核燃料物質使用変更許可申請書

名 称 国立研究開発法人日本原子力研究開発機構
住 所 茨城県那珂郡東海村大字舟石川765番地1
代表者の氏名 理事長 児玉 敏雄
事業所の名称 国立研究開発法人日本原子力研究開発機構
大洗研究所（南地区）
事業所の住所 茨城県東茨城郡大洗町成田町4002番地

既に許可を受けた大洗研究所(南地区)の核燃料物質使用変更許可申請書について、大洗研究所(南地区)共通編、照射燃料試験施設(施設番号1)、照射燃料集合体試験施設(施設番号5)、照射材料試験施設(施設番号8)、第2照射材料試験施設(施設番号13)に係る内容を次のとおり変更する。

図9-1 管理区域排気系統図 (既設施設)

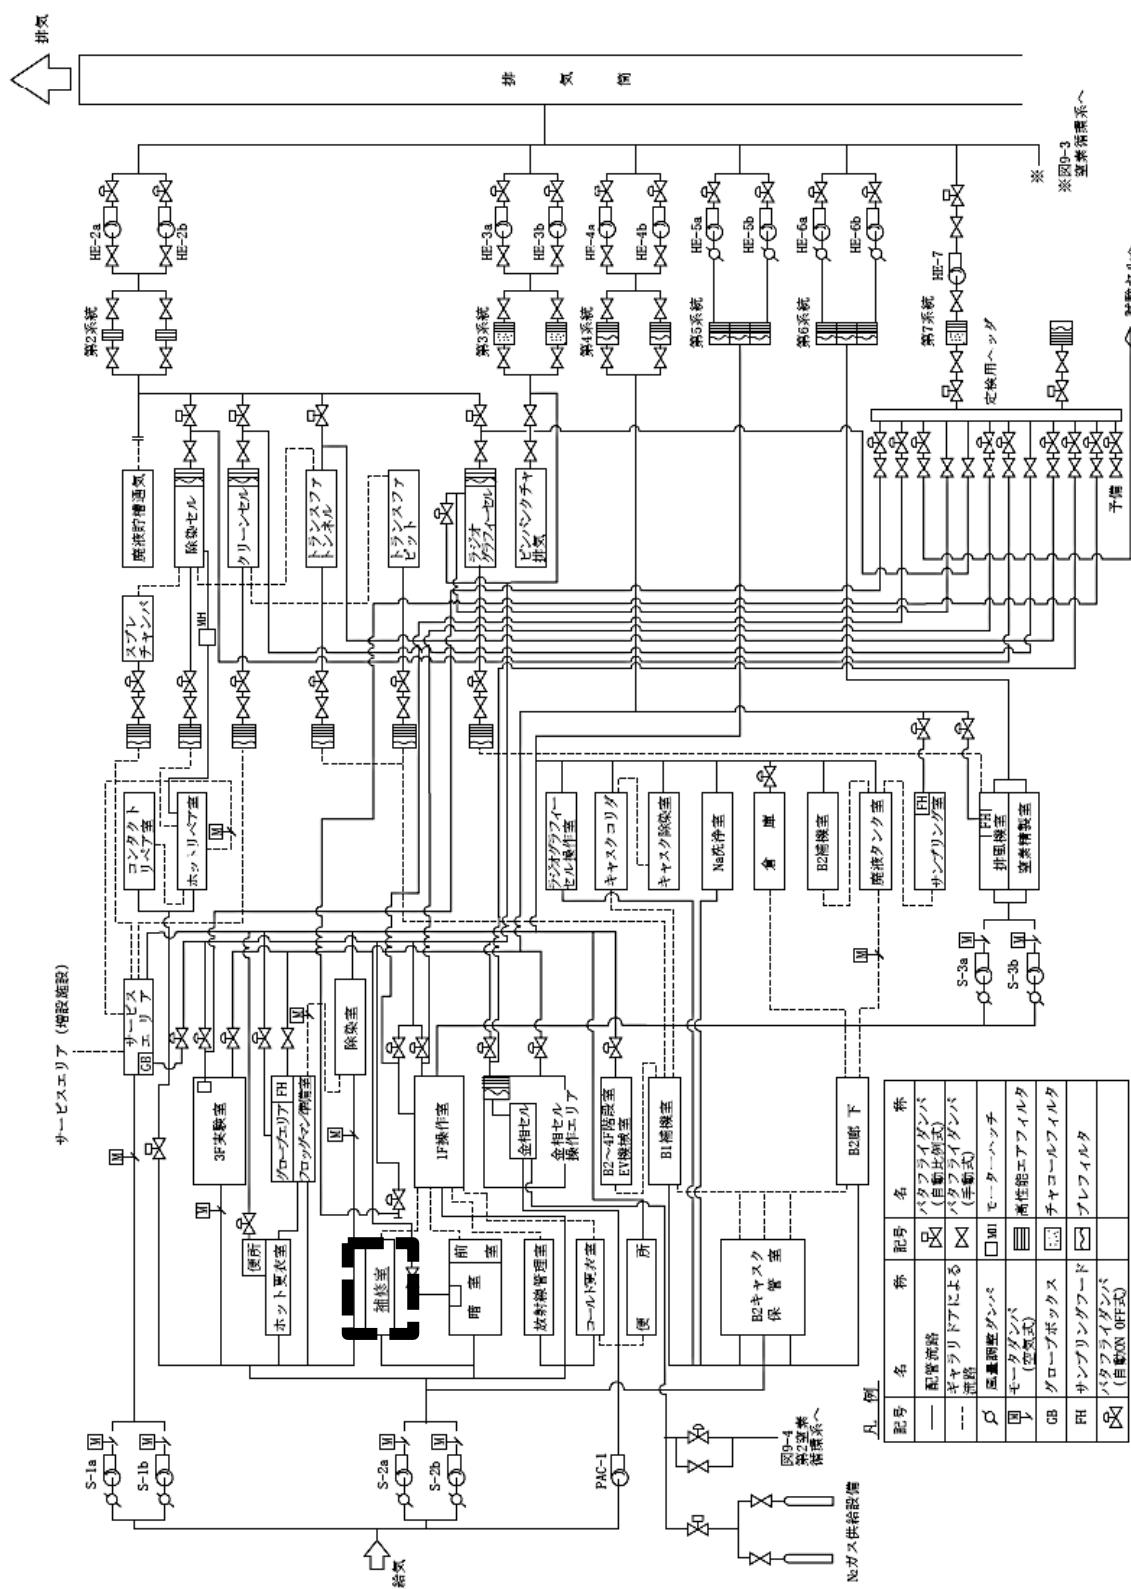
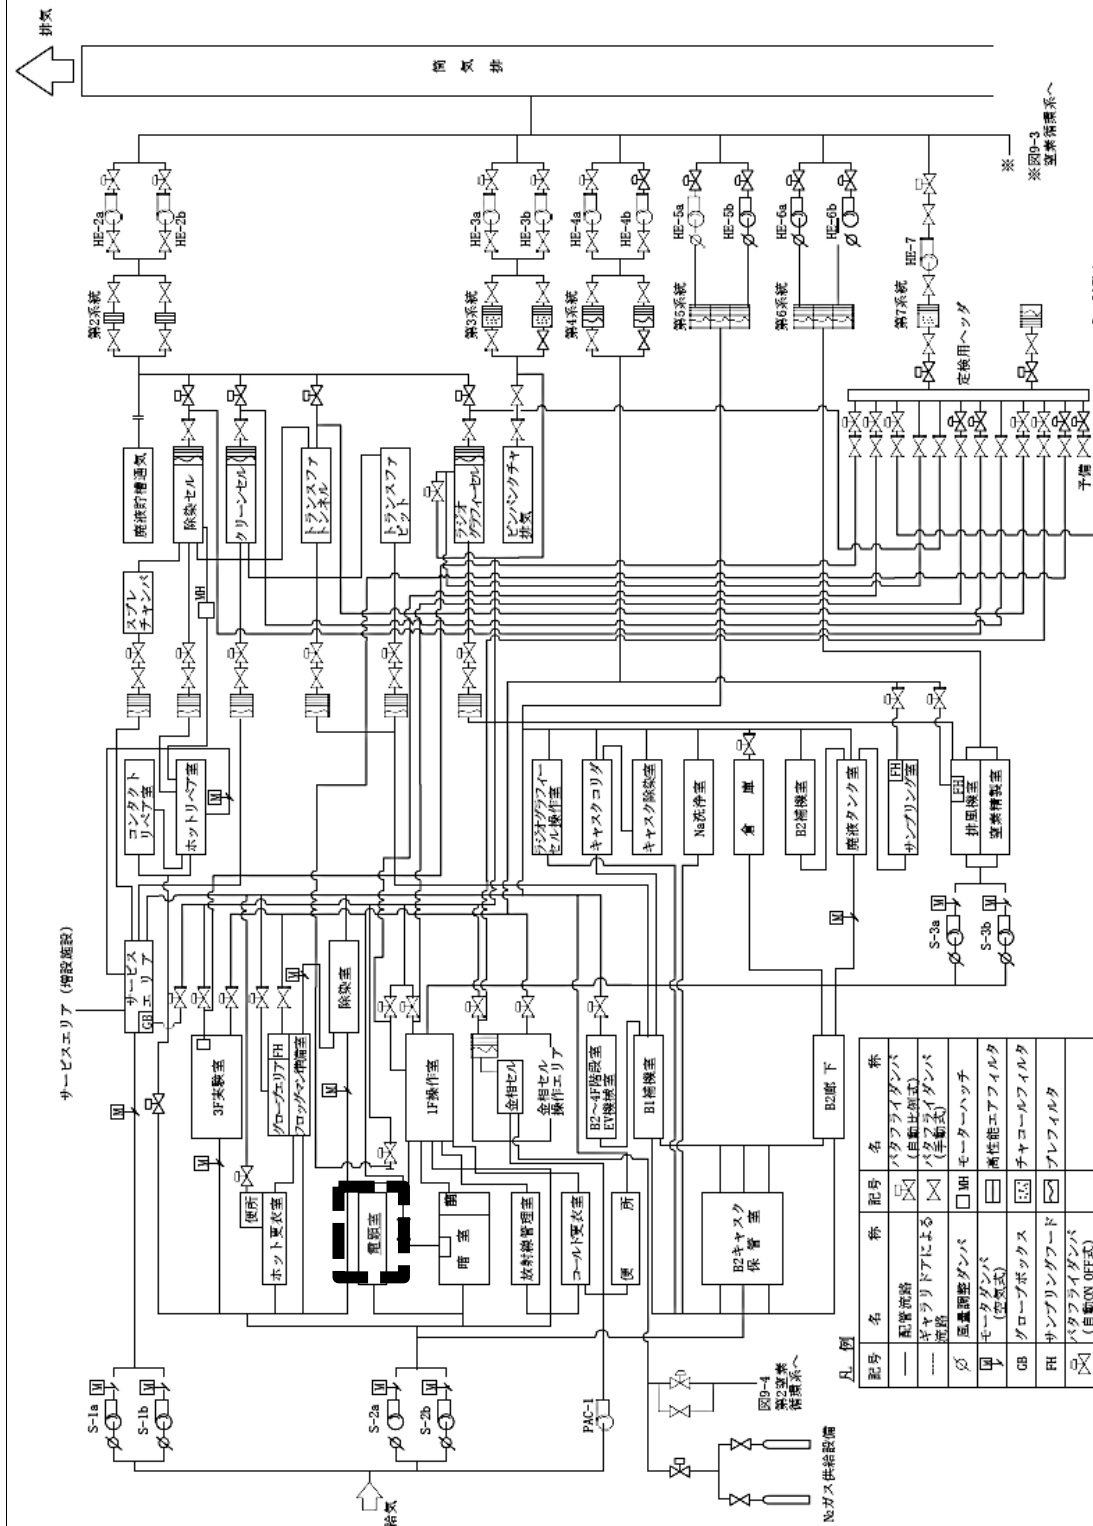
・分析装置設置に係る部屋名称の変更

写真1 高温強度試験機

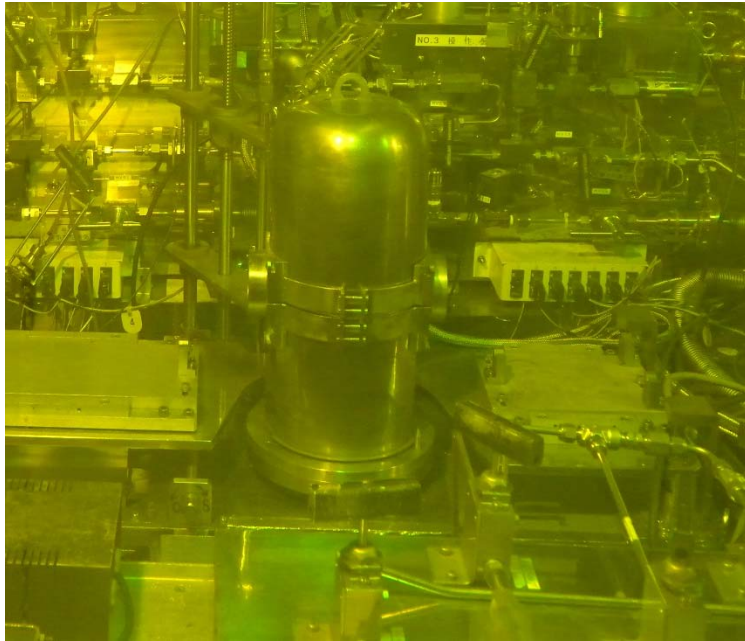
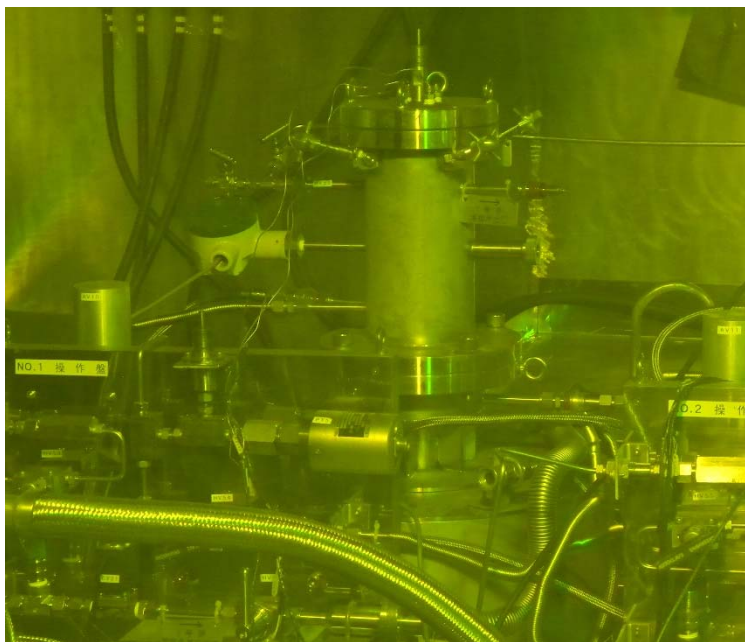
作業者については保安教育を実施する。また、放射線作業計画書に基づき作業方法、安全対策、非常時の対応等を周知徹底するとともに、作業開始前には打合せを行い、安全意識の高揚を図る。

図1 被覆管試験セルグローブボックス外観

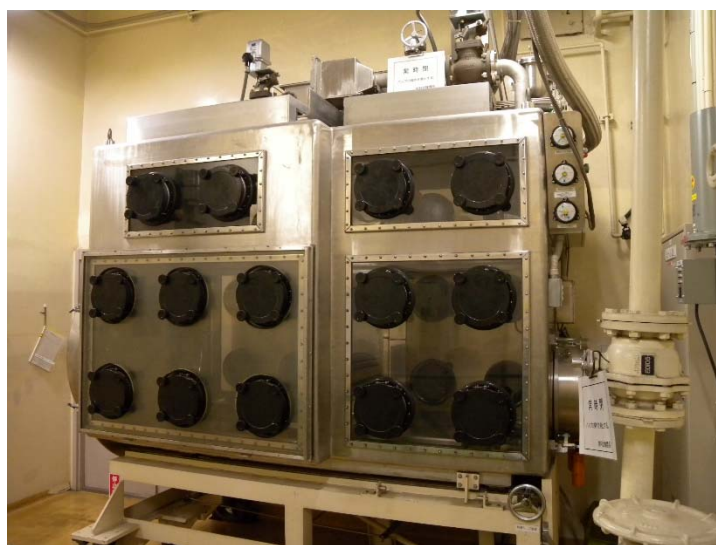
被覆管試験セルグローブボックスは、セル内で核燃料物質によって汚染された機器のメンテナンスを行うため設置した設備であり、保守室に設置されている。本設備を用いたセル内機器のメンテナンスについて今後行う予定がないことから、撤去を行う。被覆管試験セルグローブボックスについて図1に示す。
